JMTR原子炉施設に係る 廃止措置計画について (審査会合における指摘事項への回答)

令和2年2月18日

国立研究開発法人日本原子力研究開発機構
高速炉・新型炉研究開発部門
大洗研究所

UCL系統と換気設備の運転状態図(概略)

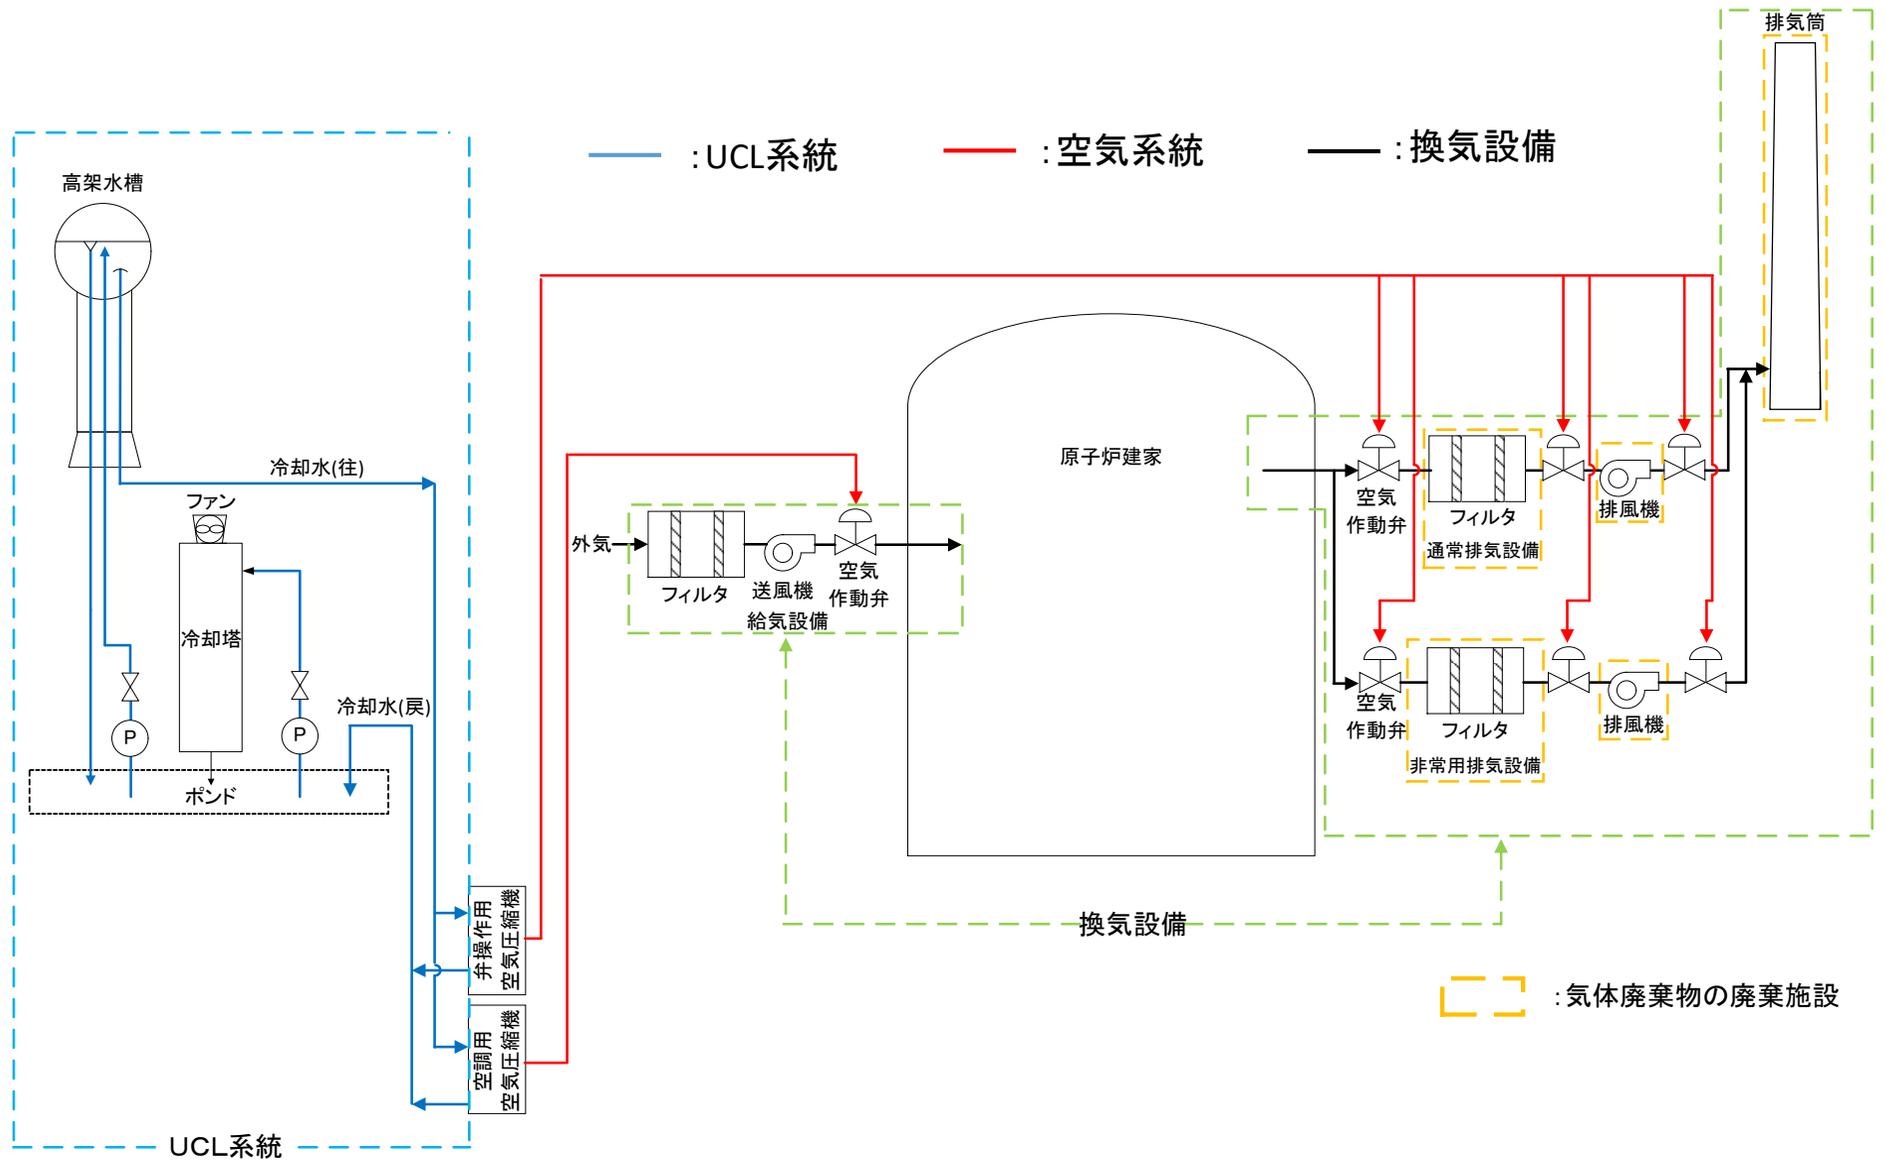
UCLシステムを維持管理設備としている目的について、作業員の安全確保だけでなく、閉じ込め機能の観点からの必要性もあるのではないかと。事故時だけでなく、通常時に期待している維持機能について説明すること。

UCLシステムは、主としてループの終段冷却系、炉外試験設備、ディーゼル発電機、空気圧縮機及び制御棒駆動機構などに冷却水を供給している。

これらのうち、原子炉施設の閉じ込め機能と関連する機器は「空気圧縮機」であり、原子炉建家内の負圧維持のために設けられている「換気設備」の構成機器のうち、空気作動弁の駆動源として圧縮空気を供給している。

このため、UCLシステムから空気圧縮機への冷却水の供給が遮断されると、インターロックにより空気圧縮機が停止し、その結果、換気設備の機能のうち、通常排気設備及び給気設備が停止し、非常用排気設備のみで負圧を維持することになる。

また、換気設備を構成する機器には、気体廃棄物の廃棄施設があり、負圧の維持のみならず、炉室内の空気をフィルターで浄化し排風機により排気筒から放出している。

従って、通常時においては、換気設備の安定した運転※を維持するために、UCLシステムによる空気圧縮機の冷却が必要となるため、廃止措置期間においても維持管理設備として管理する。
